Origineel verslag

Verkoop [Afd 8.4.2]

Verslagnummer: 31/20062024/35908/1/1

Straat + nummer: Lepelloi 1, 9300, Aalst (België)

Eendraadsschema en situatieplan

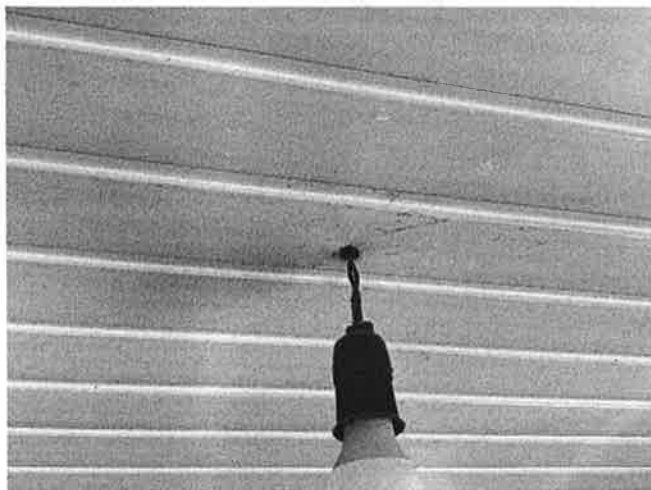
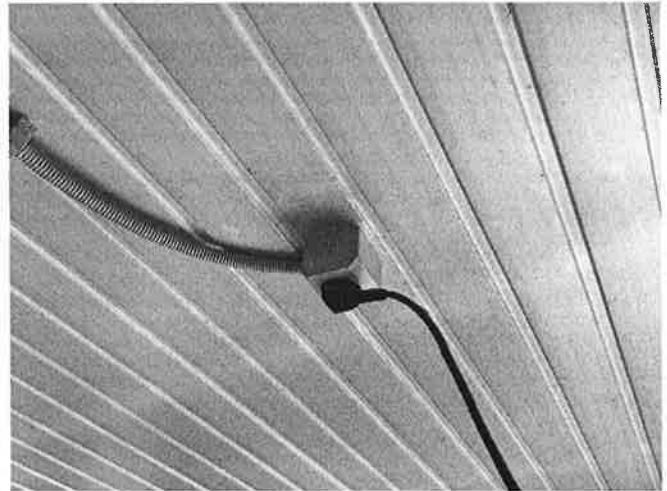
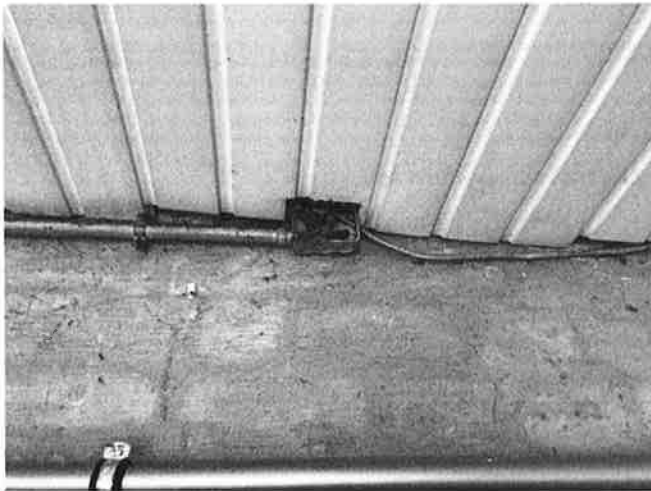
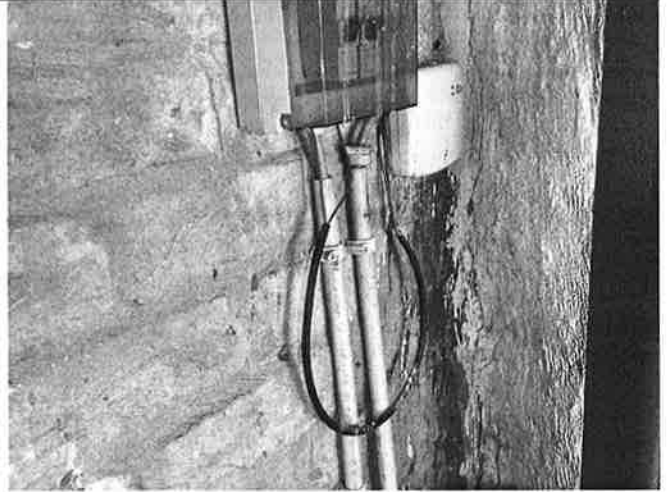
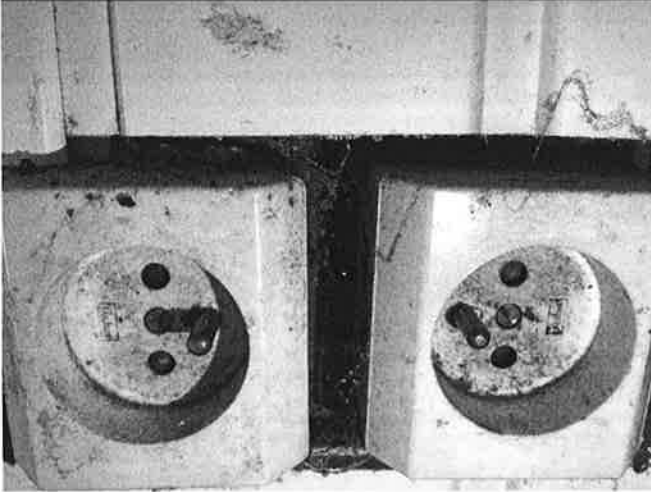
- Het verdeelbord is onvoldoende gemarkeerd. Individuele markering, voedingsspanning en/of gevarendriehoek ontbreken. - oAfd 3.1.3.3; Afd 9.4.1
- het eendraadsschema en situatieplan zijn niet aanwezig. – oAfd 3.1.2.1

- De schema's zijn niet aanwezig of niet correct. Wij kunnen niet uitsluiten dat er geen nieuwe inbreuken zullen zijn bij het voorleggen van de (nieuwe) schema's.
- De stopcontacten zijn niet voorzien van kinderbeveiliging.
- We raden aan de dienstspanning aan te duiden op het elektrisch bord.
- De aarding kon niet worden gemeten, deze zal gecontroleerd worden tijdens de volgende inspectie.
- Buiten een vernieuwing van de elektrische installatie, zullen de afwijkingen niet meer van toepassing zijn.
- Door gevolg te geven aan de hoger vermelde inbreuken, is het mogelijk dat er bij een volgend onderzoek bijkomende inbreuken aan het licht komen.
- Keuring gebaseerd op verkregen info van eigenaar/verantwoordelijk installatie.
